Département du Morbihan
Commune de Saint-Gildas-de-Rhuys
Modification n°3 du plan local d'urbanisme
Enquête publique du 20 janvier au 21 février 2025

Rapport du commissaire enquêteur

Monsieur Jean-Paul LE DIVENAH, désigné par le Tribunal administratif de Rennes par décision n°E24000194/35 du 4 décembre 2024 ;

Illustration n°9 : propositions d'extension du périmètre du SDU de Botpénéal (source : courrier de la famille Le Hécho)

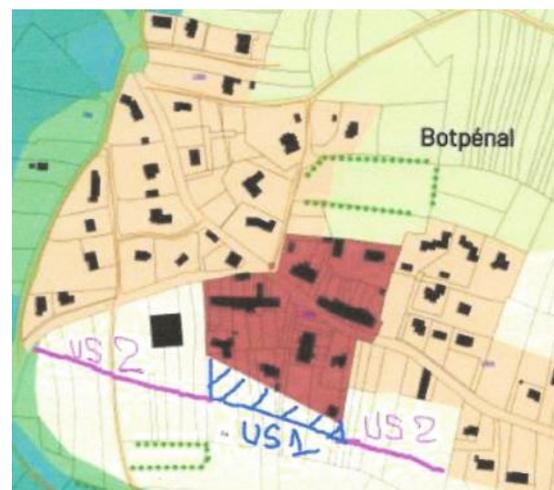
Le courrier souligne qu'il est nécessaire de préserver les haies, talus et fossés au nord et au sud de Botpénéal. Il y est proposé plusieurs extensions de la zone à urbaniser sur des terrains actuellement classés en zone A agricole (cf illustrations ci-dessous). Les arguments développés en faveur de cette demande sont les suivants : superficies négligeables par rapport aux terres agricoles disponibles dans la commune, les espaces concernés correspondent à des « dents creuses » définies dans la loi Elan, permettre une évolution de l'urbanisation dans les villages afin d'éviter une hyperdensification du littoral, foncier plus abordable, économie permettant de concevoir un bâti plus respectueux de l'aspect architectural breton.

Quelle analyse la commune fait-elle des demandes de la famille Le Hécho ? Il est souhaité une réponse en reprenant les différents points évoqués dans leur correspondance :

En réponse à la famille Le Hécho, la commune informe que les sous-secteurs ont été repris selon les zones Uaa et Ubb du PLU en vigueur, tout comme le règlement de ces zones pour la hauteur. La commune ne souhaite pas donner suite aux demandes d'extension du SDU de Botpénéal.

Illustration n°15 : parcelle OB 1293 à Kerdouin (source : avis de l'État)

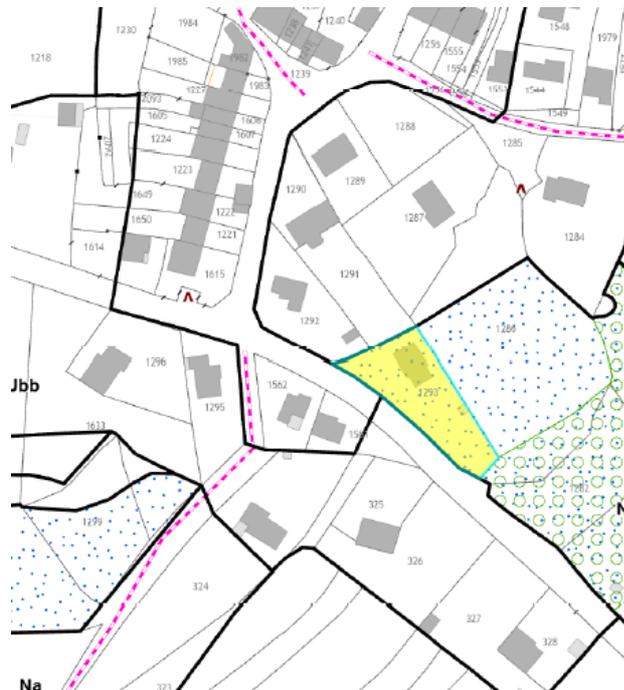
- La délimitation du SDU de Kerdouin comporte une erreur matérielle à rectifier : la parcelle 1293 (cf situation sur l'illustration suivante) située en zone humide Nzh au PLU doit être retirée du périmètre du SDU.

Au Sud-Est de la parcelle B1293 la commune valide pour reprendre l'avis de l'État d'exclure la parcelle située en Nzh au PLU en vigueur. Pour la partie Sud de la parcelle B1295, la zone humide évoquée n'est pas avérée, la commune ne souhaite pas modifier le périmètre.

Kerdouin : la réponse de la commune n'appelle pas d'observation particulière, la parcelle classée 1293 en Nzh ayant été également signalée par l'État.

Illustration n°17 : parcelles OB 1174 et OB 1196 visées par le PNRGM à Boptéнал (source : rapport de présentation et avis du PNRGM)

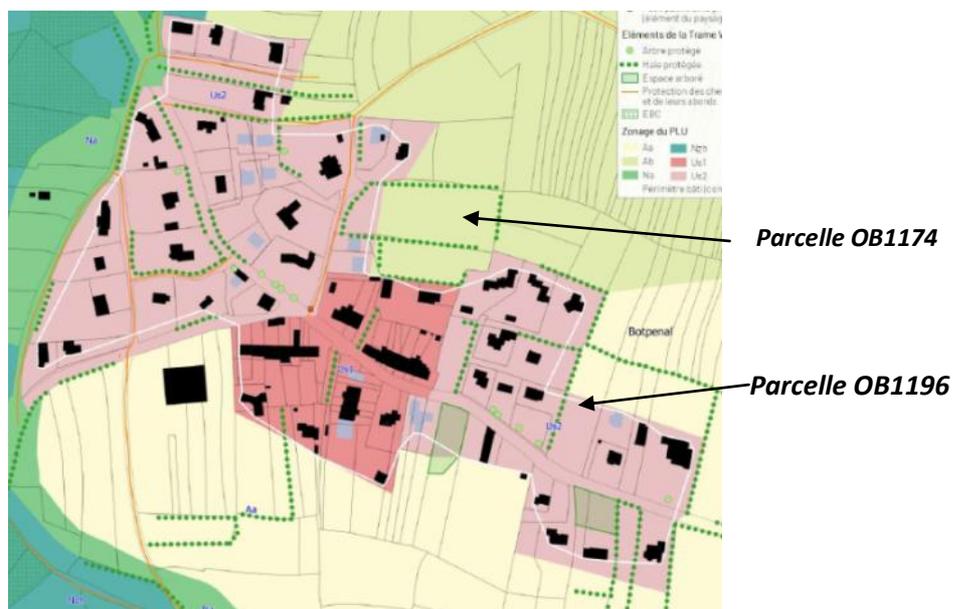
- **SDU de Boptéнал** : pour respecter les ruptures de continuité urbaine et de réduction des consommations d'espaces naturels et forestiers (ENAF), exclusion de la délimitation du SDU les parcelles OB 1174 et OB 1196 qui sont classées en grande partie en zone agricole Ab ;

B1174 : voir réponse ci-avant

Illustration n°19 : parcelles OB 0328, 0964, 0968, 0182 et 0183 par le PRNGM à Kersaux (source : rapport de présentation et avis du PRNGM)

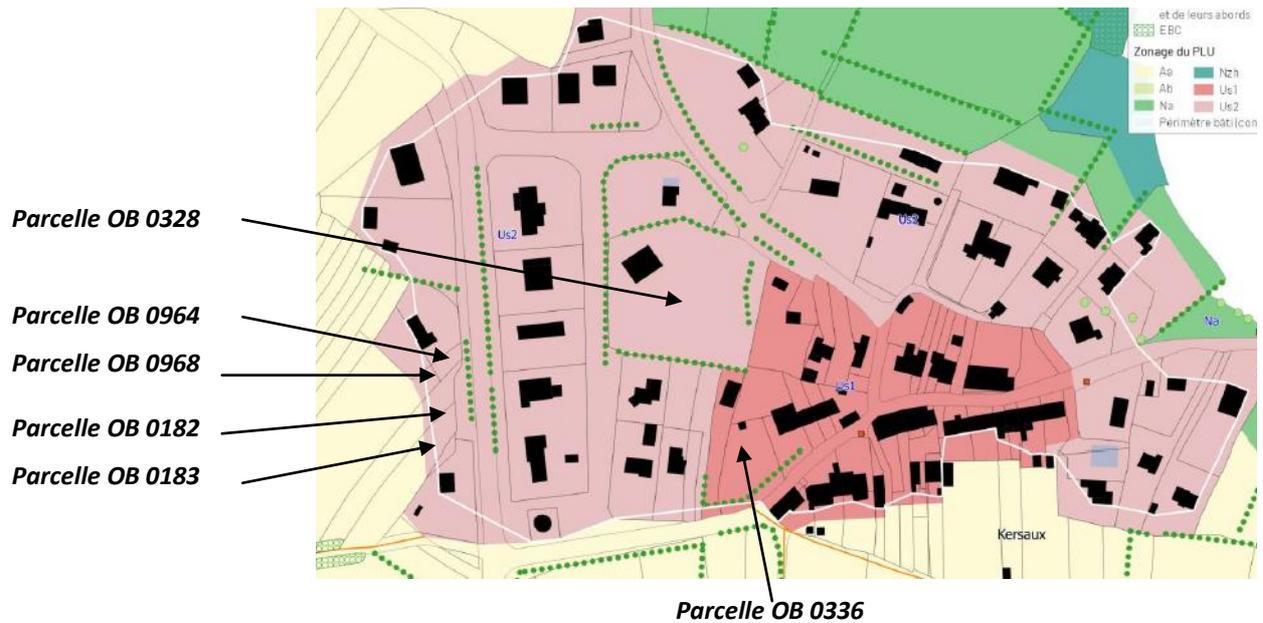
- SDU de Kersaux : ce SDU a la particularité de contenir une parcelle (OF 0328) dont le potentiel d'urbanisation est de l'ordre de 3 800 m². Deux recommandations sont formulées :
 - Afin de s'assurer que l'urbanisation de cette parcelle respecte les principes de densité inhérents aux SDU, la commune est invitée à prévoir une disposition visant à maîtriser la densification comme la réalisation d'une OAP par exemple ;
 - Afin d'éviter un développement linéaire de voie et de préserver les discontinuités urbaines, exclure de la délimitation du SDU les parcelles non urbanisées situées en frange en particulier les parcelles OF 0964, 0968, 0182, 0183, 0336.
